**AVIS RELATIF À LA PROTECTION
CONTRE LES EVENTUELS EFFETS NOCIFS ET NUISANCES
PROVOQUÉS PAR LES RAYONNEMENTS NON IONISANTS
GÉNÉRÉS PAR DES ANTENNES ÉMETTRICES STATIONNAIRES**

Commune : CHARLEROI - Exploitant : PROXIMUS

Référence exploitant : 71CUR_00

Rapport n° 4102 / 2023

Figure 1 : Vue en plan des lieux de séjour et des points de contrôle

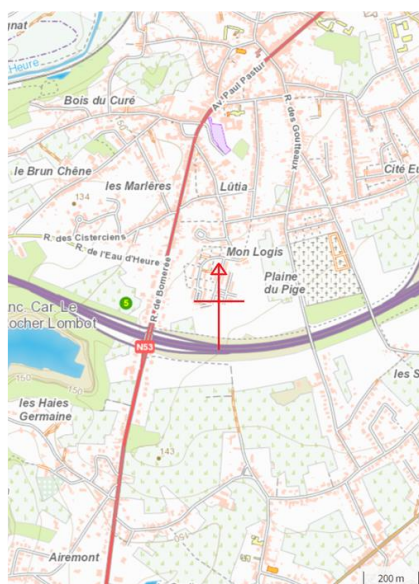
- le numéro du point de contrôle repris sur un des plans de la figure 1;
- le numéro du LS dans lequel se trouve le point de contrôle de la 1^{ère} colonne ;
- l'atténuation d'obstacle prise en compte pour le calcul de l'indice d'exposition dans le LS ;
- le résultat du calcul de l'indice d'exposition.

N° point de contrôle	LS	Atténuation (dB)	Indice d'exposition relatif à la limite par installation IE_i
18	LS15	3,0	0,879
19	LS15	3,0	0,435
16	LS15	3,0	0,403
17	LS15	3,0	0,325
15	LS15	3,0	0,287
9	LS9	3,0	0,151
8	LS8	3,0	0,138
7	LS7	3,0	0,118
6	LS6	3,0	0,109
5	LS5	3,0	0,076
13	LS12	10,0	0,052
14	LS12	10,0	0,044
4	LS4	3,0	0,027
3	LS3	3,0	0,027
10	LS10	3,0	0,023
12	LS12	10,0	0,022
2	LS2	3,0	0,021
11	LS11	3,0	0,018
1	LS1	3,0	0,011

En ce qui concerne les antennes de l'installation mentionnées dans le tableau 1, la distance maximale à laquelle la limite pourrait être atteinte, à l'extérieur, est égale à 85,8 m. S'il n'y a pas de LS à une distance inférieure, les antennes respectent forcément la limite d'immission.

Dans le cas des LS situés à l'intérieur des bâtiments, une atténuation d'obstacle est prise en compte et il en résulte que la distance maximale à laquelle la limite pourrait être atteinte se réduit à 60,8 m.

Figure 2 : Vue en plan des installations d'antennes dans un rayon de 300 mètres autour de l'installation faisant l'objet de la demande d'avis

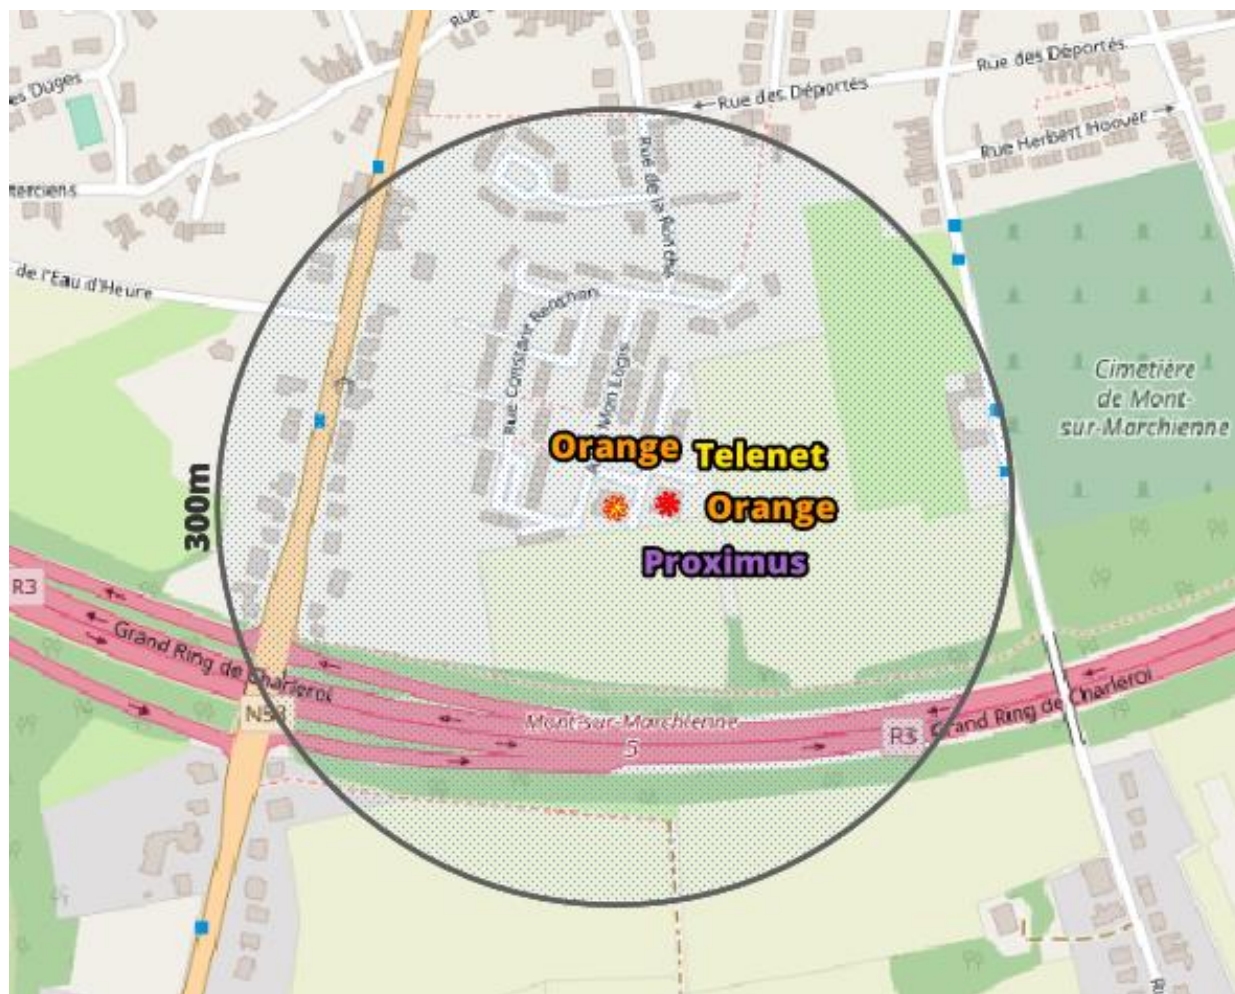
Le plan en projection verticale de la figure 2 indique la localisation des antennes actives éventuelles visées par le décret et situées dans un rayon de 300 mètres autour de l'installation référencée dans le paragraphe 2. Les données de localisation de ces antennes et les avis correspondant sont accessibles via le cadastre en ligne des antennes émettrices stationnaires⁶.

Compte tenu du nombre d'installations localisées dans la figure 2, il apparaît que l'intensité du rayonnement électromagnétique généré, dans les lieux de séjour situés à proximité de l'installation référencée dans le paragraphe 2, par l'ensemble des antennes émettrices stationnaires de l'ensemble des exploitants du même site d'antennes émettrices stationnaires respecte la limite fixée à l'article 4, § 2 du décret.
